【 V-3-別添 3-2-1-1 防潮堤（鋼製防護壁）の強度計算書 】

補正前		補正後	備考
NT2 補② V-3-別添 3-2-1-1 R10	2.3 評価方針 防潮堤（鋼製防護壁）は、Sクラス施設である浸水防護施設に分類される。 鋼製防護壁の強度評価は、添付書類「V-3-別添 3-1 津波への配慮が必要な施設の強度計算の方針」の「4.1 荷重及び荷重の組合せ」及び「4.2 許容限界」にて設定している荷重及び荷重の組合せ、並びに許容限界を踏まえて実施する。強度評価では、「3. 強度評価方法」に示す方法により評価し、「4. 評価結果」より、鋼製防護壁の評価対象部位に作用する発生応力が許容限界以下であることを確認する。 鋼製防護壁に関する評価項目を表 2-2 に、鋼製防護壁耐津波評価フローを図 2-10 に示す。 鋼製防護壁の強度評価においては、その構造を踏まえ、津波及び余震荷重の作用方向及び伝達過程を考慮し、評価対象部位を設定する。強度評価に用いる荷重及び荷重の組合せは、津波に伴う荷重作用時（以下、「津波時」という。）及び津波に伴う荷重と余震に伴う荷重作用時（以下、「重畳時」という。）について行う。 鋼製防護壁は、上部構造(鋼製防護壁)と下部構造(地中連続壁基礎)が鋼製防護壁アンカーによって剛結され、上部構造からの軸力と水平軸回りの曲げモーメントを引抜き力、押込み力として基礎上部の頂版鉄筋コンクリートに伝達することで一体構造として挙動するため、上部構造と下部構造を一体とした 3 次元モデルで強度評価を行う。地中連続壁基礎をはり要素、鋼製防護壁を格子状の梁要素でモデル化する。 鋼製防護壁の強度評価は、設計基準対象施設として表 2-2 の鋼製防護壁の評価項目に示すとおり、構造部材の健全性評価、基礎地盤の支持性能評価及び構造物の変形性評価を行う。 構造部材の健全性評価及び基礎地盤の支持性能評価を実施することで、構造強度を有することを確認する。 構造部材の健全性評価については、構造部材の発生応力が許容限界以下であることを確認する。 構造物の変形性評価については、止水ジョイント部材の変形量を算定し、有意な漏えいが生じないことを確認した許容限界以下であることを確認する。 重畳時の支持性能評価における入力地震動は、解放基盤表面で定義される弾性設計用地震動 S_a-D1 を 1 次元波動論により有効応力解析モデル底面位置で評価したものをを用いる。また、地下水位は地表面位置に設定する。		記載の適正化

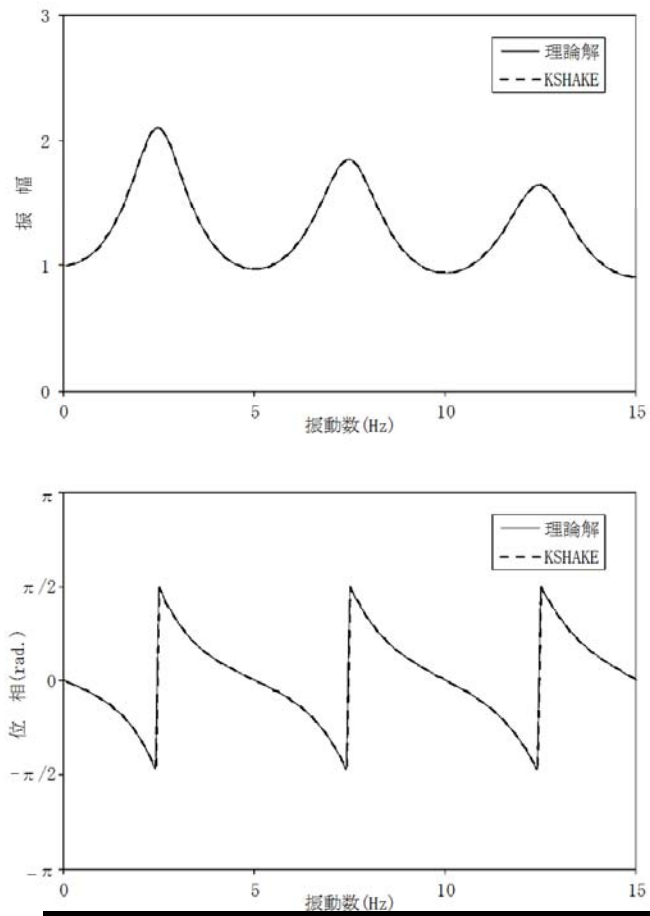
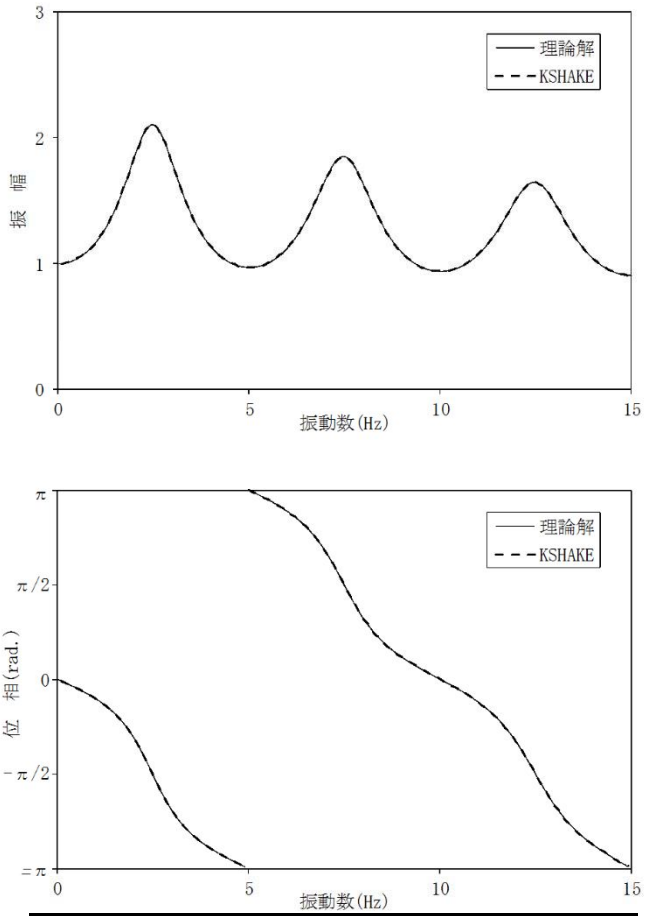
NT2 補② V-3-別添 3-2-9 R2	補正前				補正後				備考	
	表 4-11 強度評価に用いる条件（重畳時，地盤ばね 4，断面①，鋼管矢板端部）				表 4-11 強度評価に用いる条件（重畳時，地盤ばね 4，断面①，鋼管矢板端部）					
	記号	定義	数値	単位	記号	定義	数値	単位		
	g	重力加速度	9.80665	m/s ²	g	重力加速度	9.80665	m/s ²		記載の適正化
	h	設計用浸水深	2.49	m	k _h	水平震度	0.05	—		
	k _h	水平震度	0.05	—	k _v	鉛直震度	0.04	—		
	k _v	鉛直震度	0.04	—	p ₁	貯留堰外側の底面における波圧強度	114.0	kN/m ²		
	p ₁	直立壁前面の底面における波圧強度	114.0	kN/m ²	p ₂	貯留堰外側の天端面における波圧強度	88.9	kN/m ²		
	p ₂	直立壁前面の天端面における波圧強度	88.9	kN/m ²	p ₃	貯留堰内側の底面における波圧強度	25.1	kN/m ²		
	p ₃	直立壁背面の底面における波圧強度	25.1	kN/m ²	H	貯留堰高さ	2.49	m		
	η _f	直立壁前面の静水面からの津波高さ	8.80	m	η	貯留堰外側の貯留堰天端面からの津波高さ	8.80	m		
	η _r	直立壁背面の静水面からの津波高さ	0.0	m	h ₁	貯留堰外側の底面における水深	11.29	m		
	h'	直立壁の底面の水深	2.49	m	h ₂	貯留堰外側の天端面における水深	8.80	m		
	h _c	静水面から直立壁天端面までの高さ	0.0	m	h ₃	貯留堰内側の底面における水深	2.49	m		
	P _c	衝突荷重	—	kN	P _c	衝突荷重	—	kN		
	P _d	動水圧合力	17.8	kN/m	P _d	動水圧合力	17.8	kN/m		
	P _t	遡上津波荷重	117.1	kN/m ²	P _t	遡上津波荷重	117.1	kN/m ²		
	v	貯留堰位置での津波最大流速	11.0	m/s	v	貯留堰位置での津波最大流速	11.0	m/s

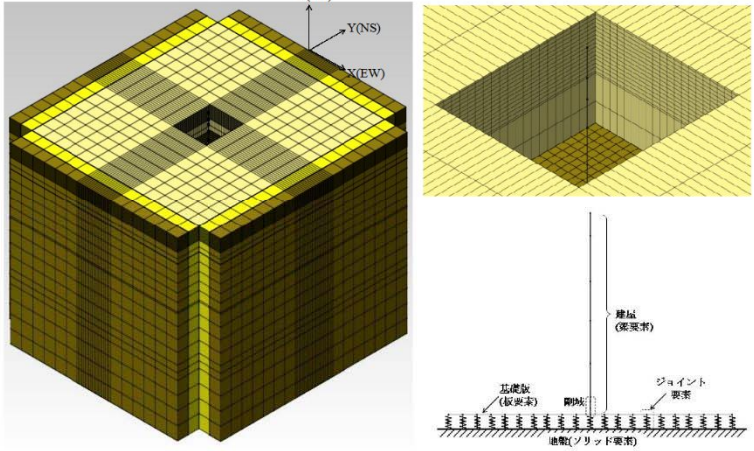
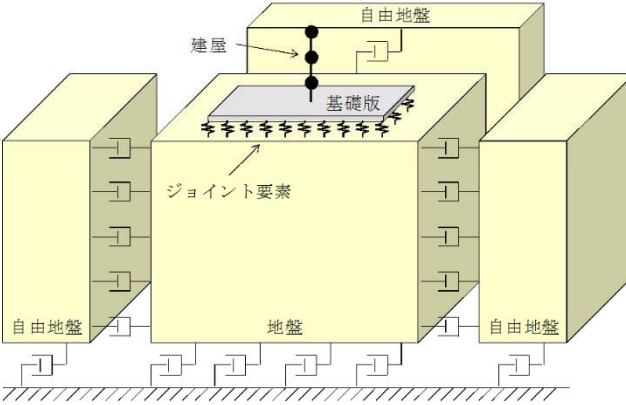
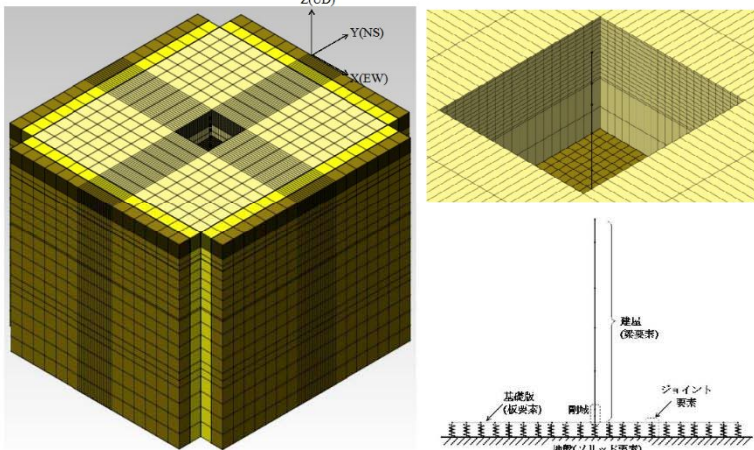
補正前	補正後	備考
6.1.4 許容圧縮応力 供用状態Eにおける許容圧縮応力の計算は、設計・建設規格 SSB-3121を準用して計算する。 供用状態Eにおける許容応力度Fは、以下の3つの値のうち小さい方を用いる。 1.35・S_y = 261 MPa ℃における値) 0.7・S_u = 350 MPa ℃における値) 1.2・S_y = 294 MPa (室温における値) したがって、許容応力度F = 261 MPaとする。 供用状態Eにおける許容圧縮応力f_cは、F = 261 MPa に対して次のように得られる。 $\text{限界細長比：}\Lambda = \sqrt{\frac{\pi^2 \cdot E}{0.6 \cdot F}} = \sqrt{\frac{\pi^2 \times \text{}}{0.6 \times 261}}$ = ここで、E：縦弾性係数= MPa ℃における値) ゆえに、$\lambda < \Lambda$なのでf_cは、 $f_c = 1.5 \times \left\{ 1 - 0.4 \cdot \left(\frac{\lambda}{\Lambda} \right)^2 \right\} \cdot \frac{F}{\nu}$ $= 1.5 \times \left\{ 1 - 0.4 \times \text{} \right\} \times \frac{261}{1.54875} = 245 \text{ MPa}$ ここで、$\nu = 1.5 + \frac{2}{3} \cdot \left(\frac{\lambda}{\Lambda} \right)^2$ $= 1.5 + \frac{2}{3} \times \text{} = 1.54875$ 6.1.5 座屈に対する評価 供用状態Eにおける座屈に対する評価を表6-1に示す。 表6-1より、<u>各許容応力状態</u>における圧縮応力は、許容圧縮応力を超えないため、座屈は発生しない。	6.1.4 許容圧縮応力 供用状態Eにおける許容圧縮応力の計算は、設計・建設規格 SSB-3121を準用して計算する。 供用状態Eにおける許容応力度Fは、以下の3つの値のうち小さい方を用いる。 1.35・S_y = 261 MPa ℃における値) 0.7・S_u = 350 MPa ℃における値) 1.2・S_y = 294 MPa (室温における値) したがって、許容応力度F = 261 MPaとする。 供用状態Eにおける許容圧縮応力f_cは、F = 261 MPa に対して次のように得られる。 $\text{限界細長比：}\Lambda = \sqrt{\frac{\pi^2 \cdot E}{0.6 \cdot F}} = \sqrt{\frac{\pi^2 \times \text{}}{0.6 \times 261}}$ = ここで、E：縦弾性係数= MPa ℃における値) ゆえに、$\lambda < \Lambda$なのでf_cは、 $f_c = 1.5 \times \left\{ 1 - 0.4 \cdot \left(\frac{\lambda}{\Lambda} \right)^2 \right\} \cdot \frac{F}{\nu}$ $= 1.5 \times \left\{ 1 - 0.4 \times \text{} \right\} \times \frac{261}{1.54875} = 245 \text{ MPa}$ ここで、$\nu = 1.5 + \frac{2}{3} \cdot \left(\frac{\lambda}{\Lambda} \right)^2$ $= 1.5 + \frac{2}{3} \times \text{} = 1.54875$ 6.1.5 座屈に対する評価 供用状態Eにおける座屈に対する評価を表6-1に示す。 表6-1より、<u>各供用状態</u>における圧縮応力は、許容圧縮応力を超えないため、座屈は発生しない。	記載の適正化
